高浜発電所 4号機  
蒸気発生器伝熱管の損傷について  
(12月6日公開会合でのご質問回答)

2019年12月19日

説明項目		ページ 番号
1	S G内に異物は残留していないのか	3
2	エロージョンの限界流速に温度影響を考慮する必要はないのか	7
3	粒界腐食割れ等の伝熱管減肉要因のきずの形状を示すこと	8
参考 1	複数S Gで同時に異物による減肉が発生した海外事例	10
参考 2	減肉により施栓した伝熱管が他の伝熱管へ及ぼす影響	11
参考 3	異物混入防止対策の考え方	15

# 1. SG内に異物は残留していないのか（異物の器内挙動 2 / 3）

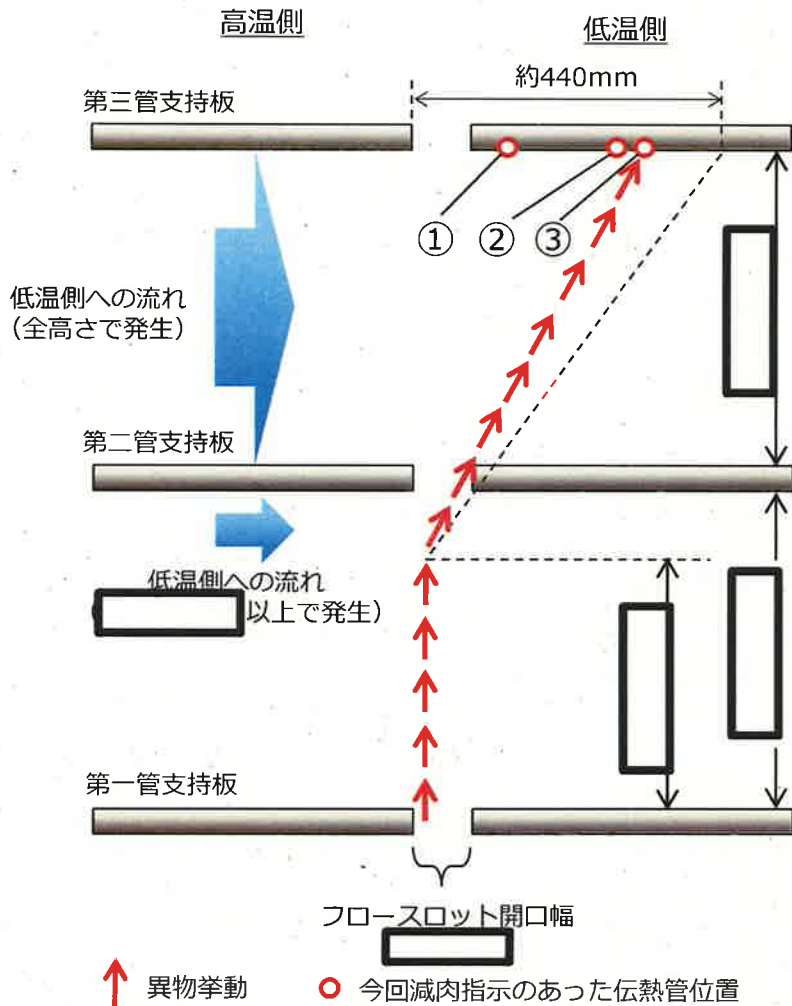
○ P.3のフローでカテゴリーⅢに分類される異物が第二または第三管支持板下面で保持されることを確認するため、今回、第三管支持板下面に到達した推定異物を代表に、第一管支持板を通過してから第三管支持板に至るまでの水平方向の移動量を算出し、フロー槽ットの開口幅と比較した。

計算の結果、第一～第三管支持板間の水平方向移動量はいずれも約440mmであり、第三管支持板のフロー槽ットの開口幅  よりも大きい

**P.3のフローでカテゴリーⅢに分類される異物は第二または第三管支持板で保持され则认为る（第三管支持板以上には上昇しない）**

# 1. SG内に異物は残留していないのか (N<sub>2</sub>バブリング)

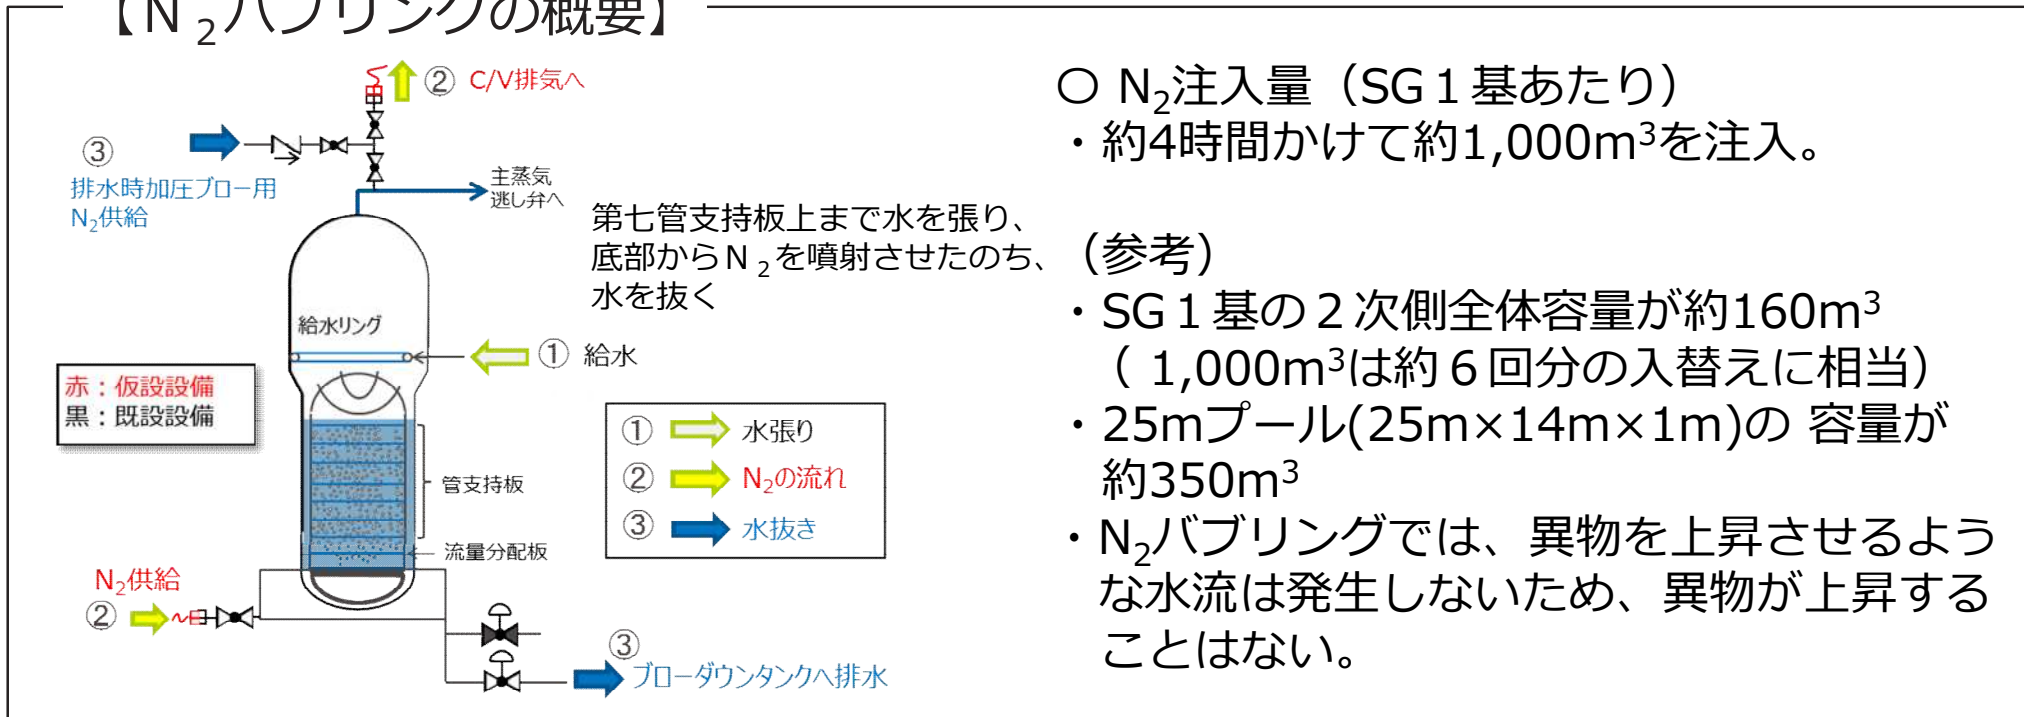
- N<sub>2</sub>注入量 (SG 1 基あたり)
  - ・ 約4時間かけて約1,000m<sup>3</sup>を注入。

- ・ SG 1 基の 2 次側全体容量が約160m<sup>3</sup> (1,000m<sup>3</sup>は約 6 回分の入替えに相当)
- ・ 25mプール(25m×14m×1m)の 容量が約350m<sup>3</sup>
- ・ N<sub>2</sub>バブリングでは、異物を上昇させるような水流は発生しないため、異物が上昇することはない。

- ・ N<sub>2</sub>バブリング後の異物回収の結果、通常の定期検査にて実施するスラッジランシング時の回収量の約 3 割のスラッジを回収できた。
- ・ なお、スラッジ以外の異物は確認されていない。

図1 限界流速と硬さの関係

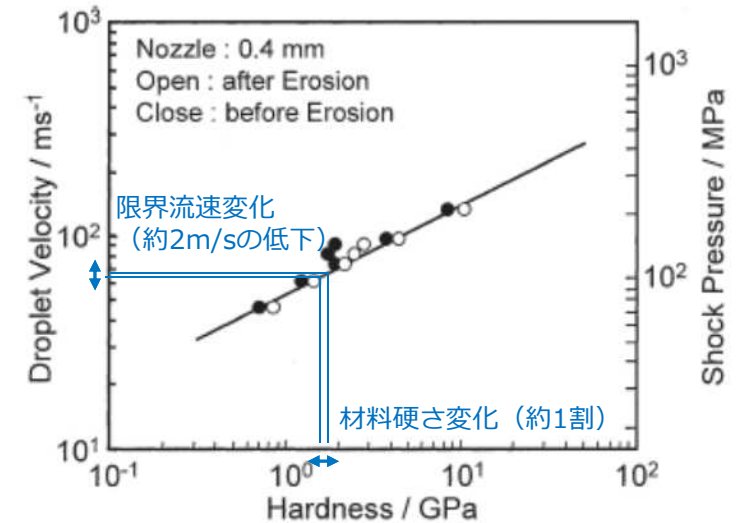
エロージョンが発生する限界流速の知見として、常温での試験結果を用いているが、限界流速の温度影響について、以下に説明する。

- ・実機伝熱管温度約300℃での硬さは約1.59GPaであり、常温に比べ約1割小さい※1。
- ・硬さが低下するとエロージョンが生じやすくなる。  
(硬さが約1割低下すると、限界流速は約2m/s低下する)  
(図1) ※2

⇒保守的に材料因子（硬さ）の温度影響のみを考慮しても、限界流速は約68m/sであり、SG 2次側器内流速約3m/sに対して十分余裕がある。（図2）

➤ 温度の影響は小さく、常温の知見を用いても問題ない。

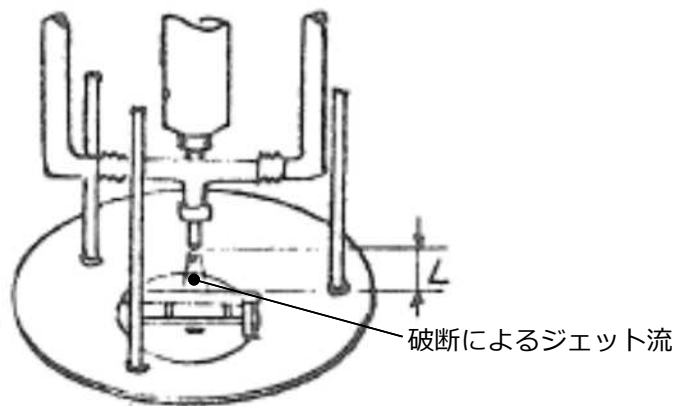
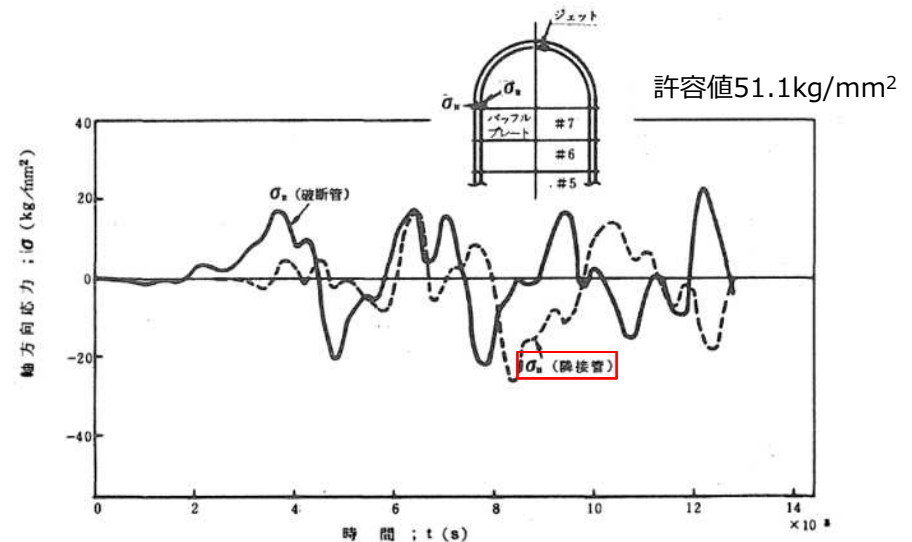
前ページまでの説明のとおり、減肉により施栓した伝熱管の減肉の進展性、強度および耐震性の観点から破損しないことは確認しているが、ここでは、仮に減肉した施栓管が破断した場合の他伝熱管への影響を説明する。

その検討において根拠とされた実験は「蒸気発生器信頼性実証試験」(昭和 50～55 年度：発電用熱機関協会)によるものであり、その中では、次の実験および解析により、伝熱管が破断しジェット反力によって隣接管へ衝突しても、隣接管に発生する応力は許容値以下であるため、有意な影響がないことを確認している。

⇒減肉により施栓した伝熱管の内部には系統圧力がかかっておらず、破断時にジェット反力は生じないため、隣接管への影響はない。
